REALIZZAZIONE DI IMPIANTO AGRIFOTOVOLTAICO DESTINATO A PASCOLO DI OVINI E PRODUZIONE DI ENERGIA ELETTRICA DA FONTE RINNOVABILE FOTOVOLTAICA DA UBICARSI IN AGRO DI TORITTO (BA) INCLUSE LE RELATIVE OPERE DI CONNESSIONE ALLA RTN NEL COMUNE DI PALO DEL COLLE (BA) E DI IMPIANTO DI PRODUZIONE E DISTRIBUZIONE DI IDROGENO VERDE IN AREA INDUSTRIALE DISMESSA NEL COMUNE DI GRUMO APPULA (BA) ALIMENTATO DALLO STESSO IMPIANTO FOTOVOLTAICO

Relazione sulle integrazioni richieste dal Ministero dell'Ambiente e della Sicurezza Energetica

Il presente elaborato è stato redatto in riscontro alle **richieste di integrazioni – nota 0010693 del 22.09.2023 del M.A.S.E.**, in riferimento al progetto finalizzato alla realizzazione di impianto agrifotovoltaico destinato a pascolo di ovini e produzione di energia elettrica da fonte rinnovabile fotovoltaica da ubicarsi in agro di Toritto (BA) incluse le relative opere di connessione alla RTN nel Comune di Palo del Colle (BA) e di impianto di produzione e distribuzione di idrogeno verde in area industriale dismessa nel Comune di Grumo Appula (BA) alimentato dallo stesso impianto fotovoltaico.

Figura 2: Possibili alternative di idrogenodotto

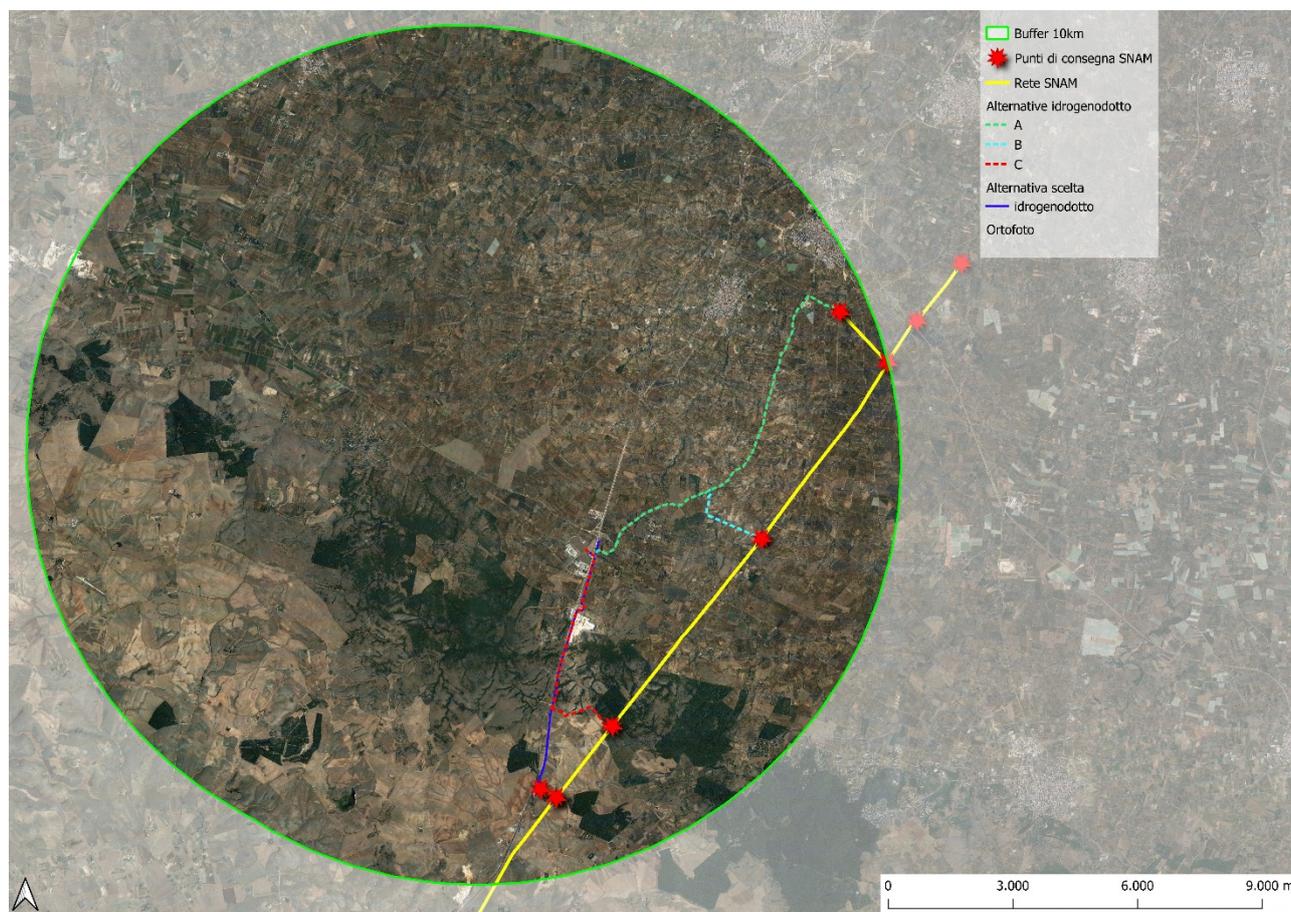
A tal proposito, concordando con quanto evidenziato dall'Ente Parco Nazionale dell'Alta Murgia, giusta nota prot.3590 del 16.06.2023, si è preso atto che il percorso indicato in fase progettuale non è realizzabile secondo i criteri di selezione adottati in fase progettuale. Ciò in virtù dello stralcio, dal complessivo progetto di adeguamento della SS96, di un tratto di complanare compreso tra l'impianto in esame ed il più vicino punto di immissione nella rete SNAM. Si tratta di una variante della quale gli autori dello SIA non erano a conoscenza nel momento di redazione dello stesso documento, benché risalente al 2013¹⁴.

Pertanto, nell'ambito dei presenti riscontri alle richieste formulate dal MASE, si è ritenuto opportuno proporre una modifica del tracciato dell'idrogenodotto, che modifica ed integra la documentazione già presentata, obbligandosi sin d'ora, qualora approvata, ad una revisione generale del progetto comprendente tutte le modifiche eventualmente richieste dagli altri Enti nel corso del procedimento di valutazione ambientale e autorizzativo.

Figura 24: Tracciato dell'idrogenodotto in corrispondenza di aree sottoposte a vincolo idrogeologico ex R.D.L. 3267/23

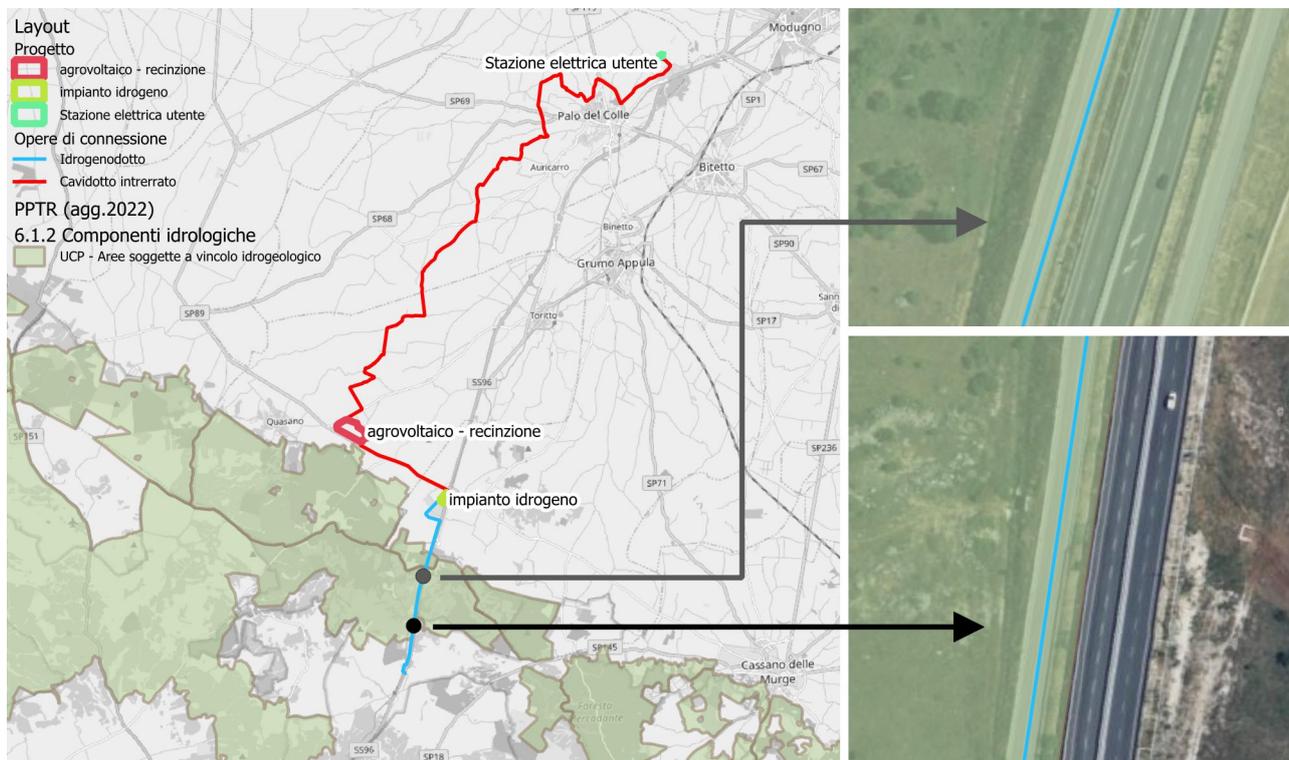
Per quanto sopra si comunica che, all'interno di queste zone vincolate, se i lavori e quindi gli scavi [...] saranno effettuati lungo il percorso della strada statale 96, non è previsto il rilascio di parere da parte di questo servizio territoriale di Ba Bat [...] a condizione che non comportino modificazioni dell'ampiezza della sede stradale o la risagomatura andante delle scarpate e che si tratti di scavi di dimensioni non superiori a 1 metro di larghezza e 1.5 metri di profondità.

In virtù delle modifiche proposte, l'idrogenodotto, unica opera parzialmente interferente con aree a vincolo idrogeologico, nell'area di competenza del R.D.L. 3267/23 si sviluppa unicamente lungo una complanare della SS96, senza prevedere allargamento della sede o risagomatura delle scarpate e prevedendo una profondità di scavo di 1 metro dal piano campagna.
